**AVIS RELATIF À LA PROTECTION
CONTRE LES EVENTUELS EFFETS NOCIFS ET NUISANCES
PROVOQUÉS PAR LES RAYONNEMENTS NON IONISANTS
GÉNÉRÉS PAR DES ANTENNES ÉMETTRICES STATIONNAIRES
Commune : OTTIGNIES-LOUVAIN-LA-NEUVE - Exploitant : ORANGE
Référence exploitant : 105W1_1 / 32105W1_1 / 42105W1_1 / 52105W1_1**

Rapport n° 1154 / 2024

Adresse	Hôpital Saint-Pierre Avenue Reine Fabiola, 9 1340 OTTIGNIES-LOUVAIN-LA-NEUVE (Ottignies)
Coordonnées Lambert belge 72	163557E 150826N
Type d'implantation	Bâtiment
Exploitant	ORANGE
Réf. du site de l'exploitant	105W1_1 / 32105W1_1 / 42105W1_1 / 52105W1_1

Figure 1 : Vue en plan des lieux de séjour et des points de contrôle

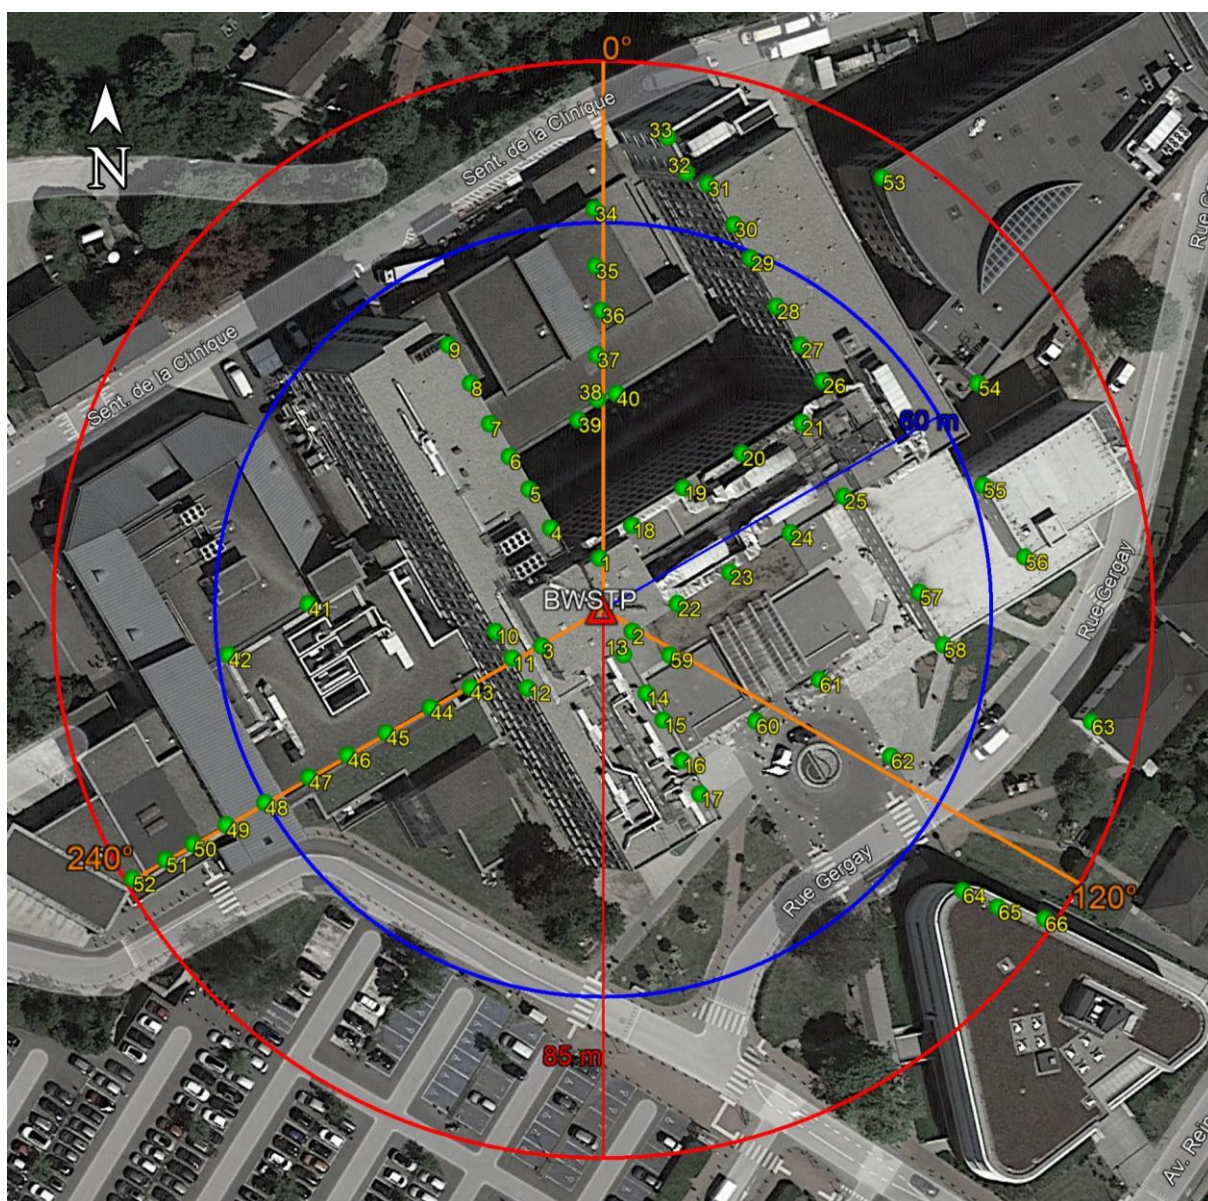
Les fréquences d'émission, la puissance rayonnée par chacune des antennes et leur gain permettent de déterminer le rayon de la zone à analyser. Tout dépassement de la limite par installation est exclu en dehors de cette zone. Le tableau 2 reprend les 35 LS² pour lesquels l'indice d'exposition est le plus élevé. Les différentes colonnes indiquent :

- le numéro du point de contrôle repris sur un des plans de la figure 1;
- le numéro du LS dans lequel se trouve le point de contrôle de la 1^{ère} colonne ;
- l'atténuation d'obstacle prise en compte pour le calcul de l'indice d'exposition dans le LS ;
- le résultat du calcul de l'indice d'exposition.

En ce qui concerne les antennes de l'installation mentionnées dans le tableau 1, la distance maximale à laquelle la limite pourrait être atteinte, à l'extérieur, est égale à 82,7 m. S'il n'y a pas de LS à une distance inférieure, les antennes respectent forcément la limite d'immission.

Dans le cas des LS situés à l'intérieur des bâtiments, une atténuation d'obstacle est prise en compte et il en résulte que la distance maximale à laquelle la limite pourrait être atteinte se réduit à 58,5 m.

Figure 2 : Vue en plan des installations d'antennes dans un rayon de 300 mètres autour de l'installation faisant l'objet de la demande d'avis

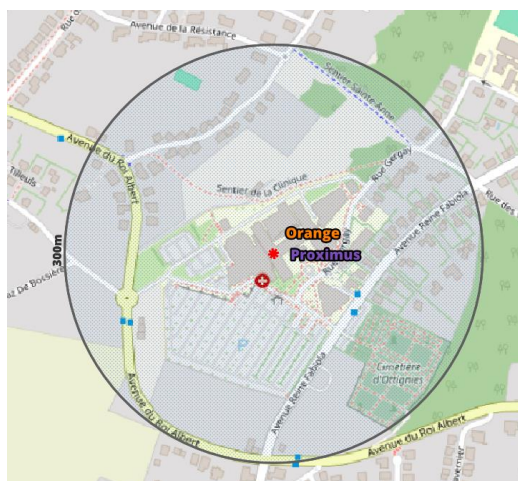
Le plan en projection verticale de la figure 2 indique la localisation des installations d'antennes émettrices stationnaires visées par le décret et situées dans un rayon de 300 mètres autour de l'installation référencée dans le paragraphe 2 et localisée au centre du cercle. Les données de localisation de ces antennes et les avis correspondant sont accessibles via le cadastre en ligne des antennes émettrices stationnaires⁶. Les installations prises en compte dans l'évaluation du respect de la limite cumulative sont les installations d'antennes émettrices déclarées en service par l'exploitant à la date du présent avis, à l'exception de l'installation référencée dans le paragraphe 2 et éventuellement d'autres installations ayant fait l'objet d'une demande d'avis à la même date et qui sont situées à l'intérieur de la zone de 300 mètres de rayon.

- il y a au plus 4 installations d'antennes émettrices stationnaires présentes dans la zone d'évaluation de 300 mètres de rayon représentée dans la figure 2, y inclus l'installation référencée dans le paragraphe 2 : la limite cumulative définie à l'article 4, §2 du décret est nécessairement respectée dans les lieux de séjour à l'intérieur de la zone d'évaluation de 300 mètres de rayon ;

- c) dans tous les autres cas, il a été vérifié que la limite cumulative définie à l'article 4, §2 du décret n'est pas dépassée dans les lieux de séjour sur base du nombre d'installations localisées dans la zone d'évaluation de 300 mètres de rayon représentée dans la figure 2, de leur localisation ainsi que des données inscrites dans la figure 1 et au paragraphe 4 du présent avis et dans les avis attestant le respect de la limite par installation ou de la limite abrogée de 3 V/m relatifs aux autres installations reprises dans la figure 2.

Compte tenu des considérations ci-dessus, il apparaît que l'intensité du rayonnement électromagnétique généré, dans les lieux de séjour situés dans un rayon de 300 mètres autour de l'installation référencée dans le paragraphe 2, par l'ensemble des antennes émettrices stationnaires de l'ensemble des exploitants du même site d'antennes émettrices stationnaires respecte la limite fixée à l'article 4, § 2 du décret.
